Doplnění č. 1 - 02/2020

Zodpovědný projektant:	Ing. Pavel Koníř		
Vypracoval:	Ing. Jana Ptáčková		
Schválil:	Ing. Pavel Koníř		
Místo: Libušín	Kraj: Středočeský		
Stavebník: Palivový kombinát Ústí s.p. Hrbovická 2, 403 39 Chlumec		Zakázkové číslo:	Z20170064
		Stupeň:	DSP
Akce: Úspora energie - zateplení obvodového pláště a střechy správního objektu stř. Kladenské doly v Libušíně		Datum:	12/2017
		Formát:	-
Název: Souhrnná technická zpráva Doplnění č. 1		Měřítko:	Číslo přílohy:
		-	B

Posuzování vlivu projektu zateplení obvodového pláště a střechy budov správního objektu stř. Kladenské doly v Libušíně na populace chráněných a zvláště chráněných druhů živočichů

Obr. 2 Pohled na východní stěnu - červené
kroužky označují obsazená hnízda jiříček,
modré šipky označují potenciální úkryty

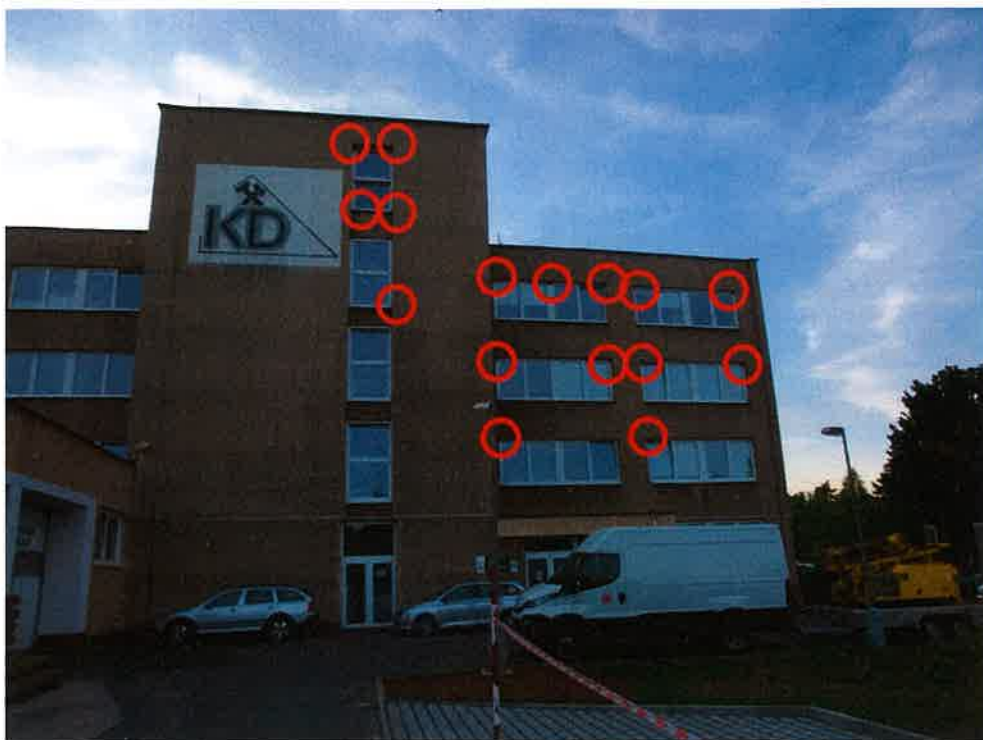
Plášť budovy je zachovalý. Na severní stěně byly zjištěny poruchy ve zdivu, které mohou být **potenciálními úkryty netopýrů** (viz obr 3):

- 1) škvíry kolem ventilačního otvoru (odvětrání digestoře) mezi 1. a 2. oknem od západu ve výši 2.NP
- 2) otvor nad 1. oknem od západu ve výši 2.NP
- 3) . Na východní stěně se nachází 1 otvor ve výši podlahy 2.NP (viz obr. 2).

1. Před započatím stavebních prací opatřit všechny vletové otvory pro netopýry jednosměrnými uzávěrami (viz obr. 13). Za vletové otvory pro netopýry jsou považovány všechny úkryty netopýrů na fasádě domu vyjmenované výše. (viz obr. 2 a 3 modré šipky)

- Práce na severní stěně a střeše budovy nejsou časově omezeny. Před prováděním prací musí být v období 1.4-19.4 nebo 16.8.-31.10. uzavřeny úkryty netopýřů. Úkryty budou uzavřeny jednosměrnými uzávěrami. Jedná se o 3 ks na severní (2 ks) a východní stěně (1 ks). Jednosměrná uzávěra bude na otvoru/šterbině instalována po dobu 7 dní s teplotou vzduchu ve dne 10°C a vyšší, ideálně 12°C. Jako uzávěra bude použita drátěná síťka s přesahem na všechny strany o cca 5 cm. Tato síťka bude po dobu 7 dní pevně uchycena pouze za horní okraj (spodní okraj zůstane volný) a bude těsně přiléhat ke stěně domu.

Kompenzační opatření – rozmístění budek pro jiříčky

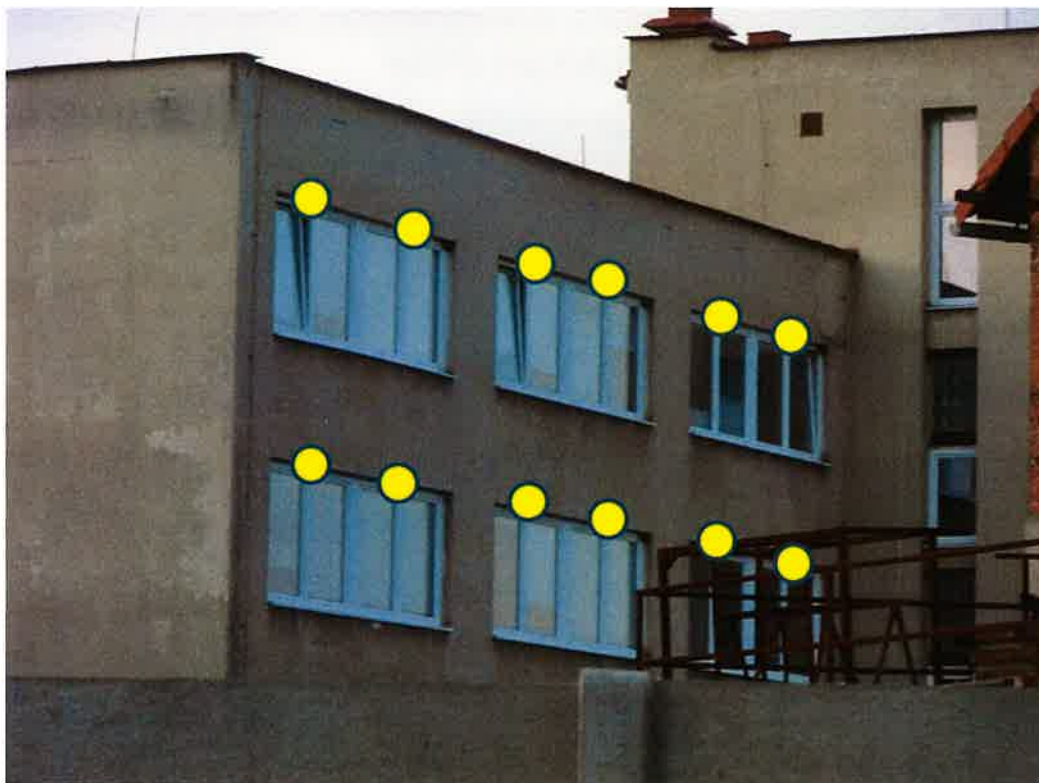
Protože na současných typech omítek nemohou jiříčky stavět hnízda (hnízda na nich nedrží, případně v průběhu hnízdění padají), je třeba instalovat umělá hnízda. **Po dokončení zateplení dané (části) stěny instalovat do výklenků oken umělá hnízda pro jiříčky typ dvojhnízdo (viz obr.14) v následujícím množství a umístění:**

- 1) východní stěna výklenky u oken - nad každé okno ve výši 2.-4.NP umístit dvojhnízdo – celkem 6 náhradních hnízd (viz obr. 9)
- 2) západní stěna výklenky u oken - nad každé okno ve výši 2.-4.NP umístit dvojhnízdo – celkem 6 náhradních hnízd (viz obr. 8)
- 3) jižní stěna západní část (nad jednopodlažní přístavbou) do výklenků oken 3. - 4. NP umístit vždy 2 dvojhnízda na každé okno – celkem 24 náhradních hnízd (viz obr. 11)
- 4) jižní stěna východní část (s hlavním vchodem) do výklenků oken 3. - 4. NP umístit vždy 2 dvojhnízda na každé okno – celkem 16 náhradních hnízd (viz obr. 10)
- 5) jižní stěna střední „předsunutá“ část výklenky u oken jižní stěna- nad každé okno ve výši 3.-4.NP umístit dvojhnízdo – celkem 6 náhradních hnízd (viz obr. 10)
- 6) na jednopodlažní stavbu umístit 1 dvojhnízdo nad okno na východní stěně (viz obr. 12)

- V hnízdní době bude znemožněna stavba nových hnízd postavením zasít'ovaného lešení.
- Provedení kompenzačních opatření
 - 6 ks hnízd na východní stěně nad každým oknem ve výši 2.NP -4.NP bude umístěno dvojhnízdo (celkem 3 ks dvojhnízd).

- 6 ks hnízd na západní stěně nad každým oknem ve výši 2.NP -4.NP bude umístěno dvojhnízdo (celkem 3 ks dvojhnízd).
 - 24 ks hnízd na západní části jižní stěny (nad jednopodlažní přístavbou) do výklenků oken ve výši 3.NP -4.NP budou umístěny vždy 2 dvojhnízda na každé okno (celkem 12 ks dvojhnízd).

- 16 ks hnízd na východní části jižní stěny (hlavní vchod) do výklenků oken ve výši 3.NP - 4.NP budou umístěny vždy 2 dvojhnízda na každé okno (celkem 8 ks dvojhnízd).

- 6 ks hnízd na střední „předsunutě“ části jižní stěny (hlavní vchod) nad každé okno ve výši 3.NP -4.NP bude umístěno vždy 2 dvojhnízda na každé okno (celkem 3 ks dvojhnízd).

- 2 ks hnízd (1 dvojhnízdo) nad okno na východní stěně

Celkový počet 30 ks dvojhnízd.
